Fra: Marit Røttingen <Marit@abo-ark.no>
Sendt: tirsdag 17. oktober 2023 11:06
Til: Asbjørn Nagell Toft
Emne: SV: Kaland Fønnes- levering plankart- ill.plan- planomtale 2.gongs handsaming
Vedlegg: Plankart 26.10.2023.pdf

Emne: Kaland Fonnes- levering plankart- ill.plan- planomtale 2.gongs handsaming

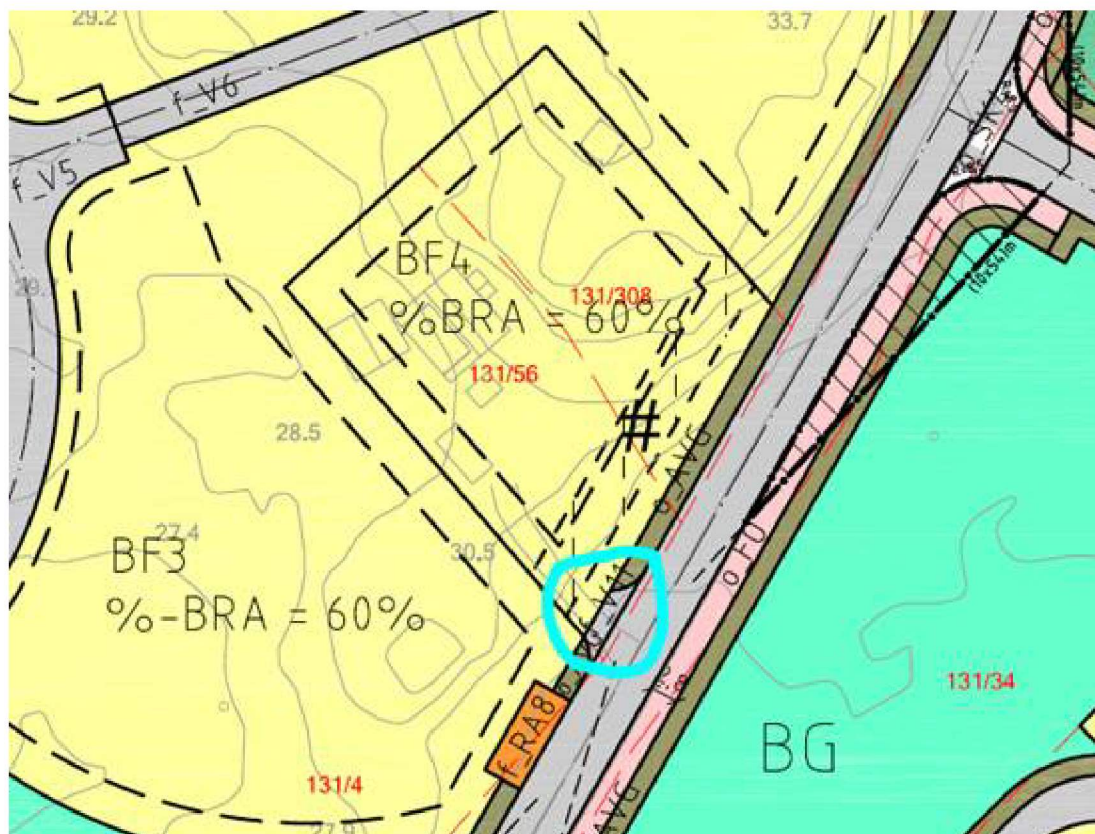
Elles er plangrensa utvida litt, grunna innkøyring som er tatt med her:
